ID 9025: Procedura di Valutazione di Impatto ambientale per il progetto di un impianto fotovoltaico, di potenza pari a 66,9 MW e delle relative opere di connessione alla RTN, da realizzarsi nei comuni di Mineo e Caltagirone (CT)

**OGGETTO: [ID 9025]: Procedura di Valutazione di Impatto ambientale per il progetto di un impianto fotovoltaico, di potenza pari a 66,9 MW e delle relative opere di connessione alla RTN, da realizzarsi nei comuni di Mineo e Caltagirone (CT)**

## Osservazioni relative alla procedura di VIA ai sensi dell'art.24 comma 3 del D.Lgs.152/2006

Figura 1: Estratto dell'elaborato ELAB.23 "G.1.4 - MARE649PDGpli033R0 (Inquadramento su Ortofoto) signed" disponibile tra la documentazione caricata sul sito web del MASE per la consultazione del pubblico (<https://va.mite.gov.it/it-IT/Oggetti/Info/9234>)

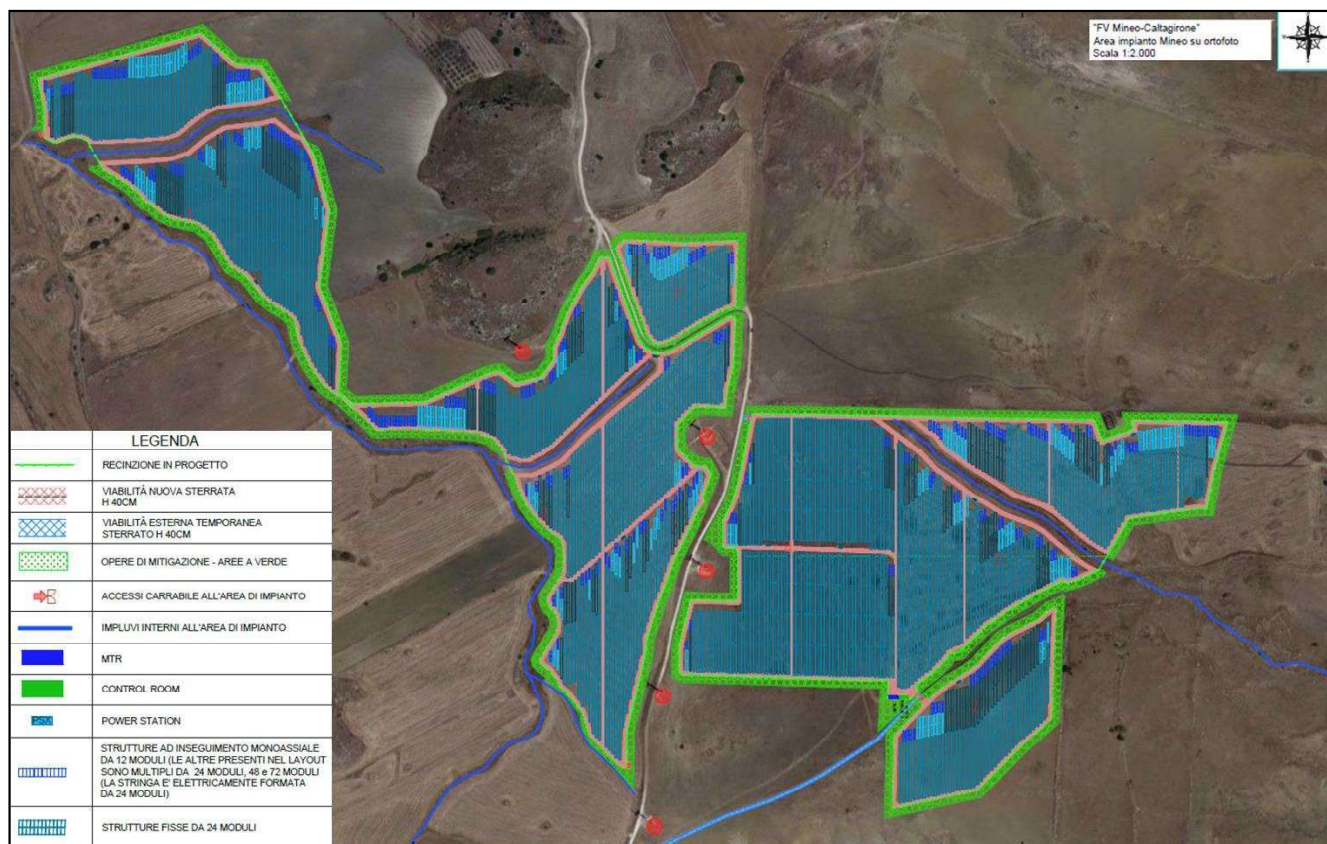
In particolare, come si evince dalle figure 1 e 2 sottostanti, la recinzione del progetto fotovoltaico della società Blusolar Mineo 1 S.r.l. si colloca nelle immediate vicinanze degli aerogeneratori “MIN20”, “MIN21”, “MIN22”, “MIN23” e “MIN24”, interferendo con le aree necessarie alla manutenzione e all’esercizio dell’impianto eolico.

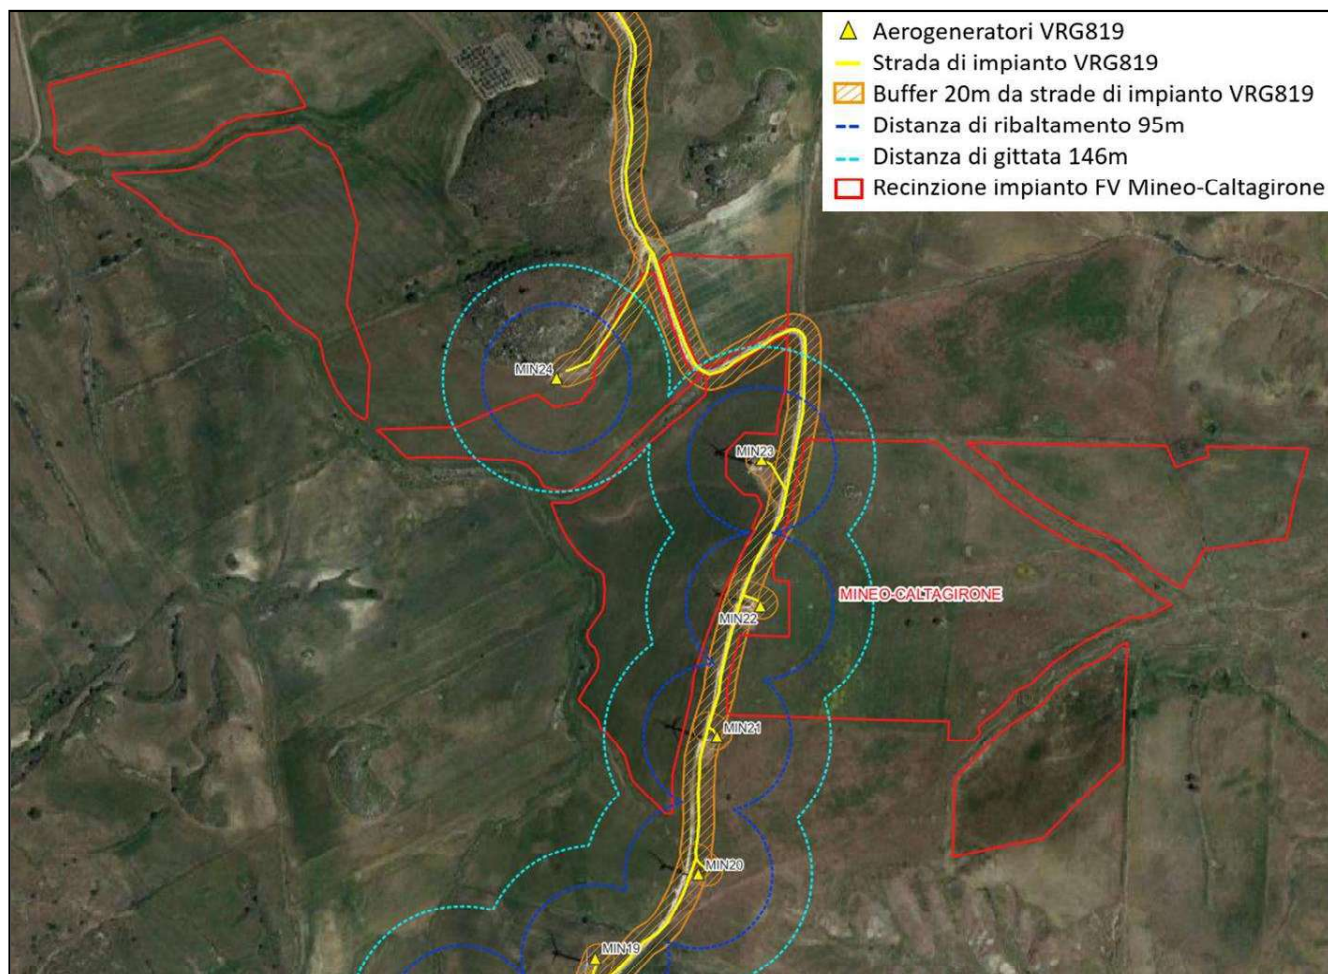
In aggiunta a quanto sopra, si specifica che è prassi consolidata di settore per impianti eolici mantenere una distanza di rispetto dagli aerogeneratori almeno pari all’altezza di ribaltamento per prevenire potenziali rischi legati a rotture catastrofiche (nel caso specifico l’altezza di ribaltamento degli aerogeneratori dell’impianto eolico esistente “VRG819” è pari a 95m).

Si fa notare inoltre che l’impianto fotovoltaico “FV Mineo-Caltagirone” si colloca all’interno della distanza di gittata degli elementi rotanti calcolata applicando la metodologia riportata dal foglio di calcolo per la “Gittata massima”, utilizzato dalla *Unità Operativa Dirigenziale 500203 - Energia, efficientamento e risparmio energetico, Green Economy e Bioeconomia* nelle istruttorie per gli impianti di produzione di energia da fonte rinnovabile eolica, di cui si è data evidenza nel Decreto Dirigenziale n. 44 del 12/02/2021 della Regione Campania, risultante pari a 146m.

- mantenendo l'area intorno a ciascun aerogeneratore dell'impianto eolico in esercizio "VRG819" libera da ogni ostacolo, per un raggio pari ad almeno la distanza di gittata di 146m;

- mantenendo l'area adiacente alle strade di servizio all'impianto eolico in esercizio "VRG819" libera da ogni ostacolo, come da stato di fatto, per una distanza di almeno 20m da ciascun lato della strada;
- risolvendo eventuali interferenze nel percorso del cavidotto MT interrato dell'impianto "VRG819" con le opere del progetto fotovoltaico "FV Mineo-Caltagirone", assicurando la piena operatività e manutenibilità dell'impianto della scrivente. In tal senso, si chiede che le opere del progetto fotovoltaico "FV Mineo-Caltagirone" siano mantenute a una distanza minima di 2,5m dalla trincea del cavidotto dell'impianto in esercizio "VRG819";
- includendo nella documentazione progettuale l'analisi delle interferenze del progetto fotovoltaico "FV Mineo-Caltagirone" con le opere dell'impianto eolico esistente "VRG 819" ed esplicitando le metodologie di risoluzione delle stesse.
